系統連系規程への反映

2024年7月31日

電力広域的運営推進機関

- 第16回グリッドコード検討会（2024年3月22日）にてフェーズ2 個別技術要件の検討を完了したことから、**審議結果に基づいた系統連系規程の改定案についてご確認いただきたい。**
- なお、改定案の記載内容の詳細については、日本電気技術規格委員会（JESC）で議論されるため、本資料における記載内容は、イメージとなります。

4. 出力変動 ※技術要件「周波数変化の抑制対策（上昇側・低下側）」「発電設備の制御応答性」反映

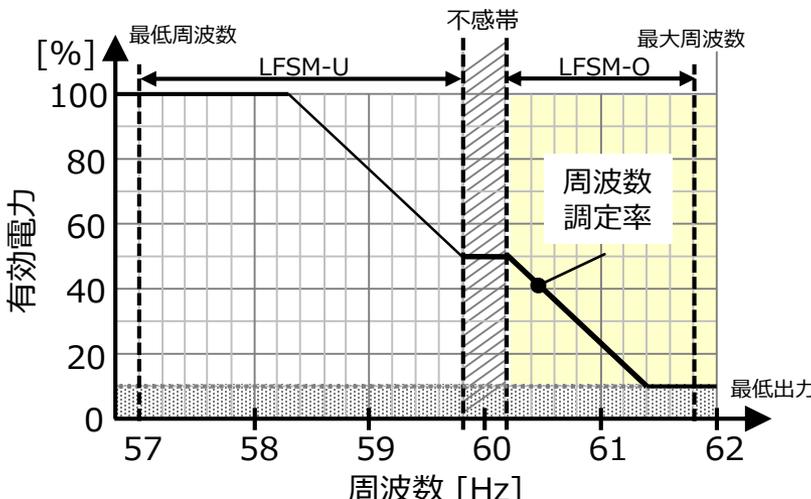
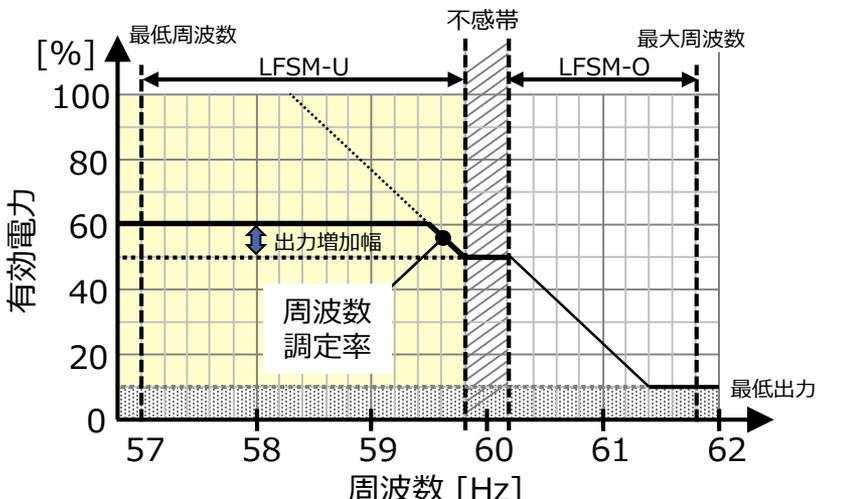
再生可能エネルギー発電設備を連系する場合であって、出力変動により他者に影響を及ぼすおそれがあるときは、一般送配電事業者又は配電事業者からの求めに応じ、発電等設備設置者において出力変化率制限機能の具備等の対策を行なうものとする。具体的な対策としては、次のようなものがある。しかし、これらの対策をしてもなお系統周波数に影響を及ぼす恐れがある場合には、個別に追加的な対策を行うこと。

発電に必要な自然エネルギーが得られる状況において、系統周波数が上昇または低下し適正値を逸脱するおそれがある場合は、発電設備の出力を調定率に応じて自動的に出力変化するよう対策を行うこと。具体的な発電設備の性能を図○及び図●に示す。なお、調定率および不感帯の設定値は一般送配電事業者が指定する値とする。

- a. 発電に必要な自然エネルギーが得られる状況において、連系点での5分間の最大変動幅が発電所設備容量の10%以下となるよう対策を行うこと。なお、ウインドファームコントローラを有しない小規模発電所については、対策を一般送配電事業者と発電事業者の間で協議する。
- b. 高風速時にカットアウトが予想される場合は、即座に停止しないよう、ストーム制御機能を具備する等の対策を行うこと、また、カットインが予想される場合は、徐々に出力を上昇するよう対策を行うこと。
- c. 発電に必要な自然エネルギーが得られる状況において、系統周波数が上昇または低下し適正値を逸脱するおそれがある場合は、発電設備の出力を調定率に応じて自動的に出力変化するよう対策を行うこと。具体的な発電設備の性能を図○及び図●に示す。なお、調定率および不感帯の設定値は一般送配電事業者が指定する値とする。
